חוות דעת מומחה בית המשפט

ת.א. 49245-09-12

1. על פי החלטתו של בית משפט השלום בעפולה, בפני כבוד השופטת יפעת ישורי, התמניתי לשמש מומחה בת.א. 49245-09-13, ח'יראללה מחמוד בע"מ נ' פישר ואח', בעניין עבודות בנייה, לרבות עלותם וביצוע עבודות נוספות וכן לעניין ליקויים לכאורה, בהרחבת בית הנתבעים, בקיבוץ נווה-אור.

3. ביצוע גג רעפים לפי דרישה, קונסטרוקציה מעץ מחוטת בשילוב ברזל, 48,000 ₪:

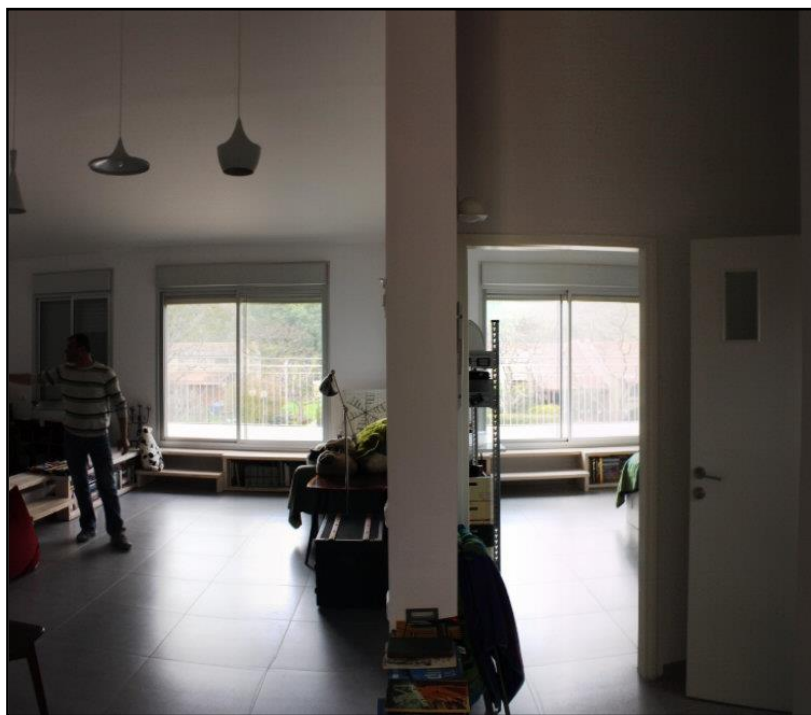
3.1. לטענת הקבלן, מר ח'יראללה, הורכבה קורת פלדה על פי דרישת הקונסטרוקטור, אשר אינה

3.2. מזמינת העבודה, גב' פישר, אישרה כי אכן הורכבה קורת פלדה.

3.4. מאושר תשלום בגין הרכבת קורת פלדה - 20,000 ₪.

10. ביצוע גג רעפים מעל מרפסת כניסה, 8,000 ש"ח:

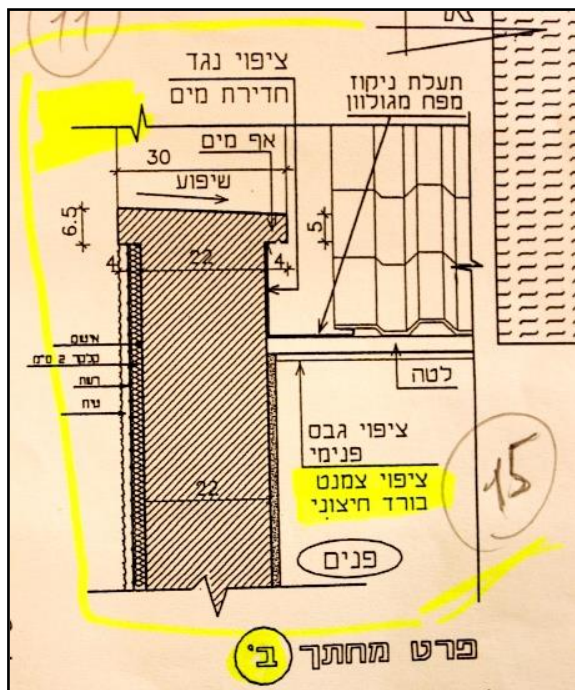
10.1. מוסכם כי בוצע גג רעפים מעל מרפסת הכניסה.

10.2. מאושר לתשלום - 8,000 ש"ח.
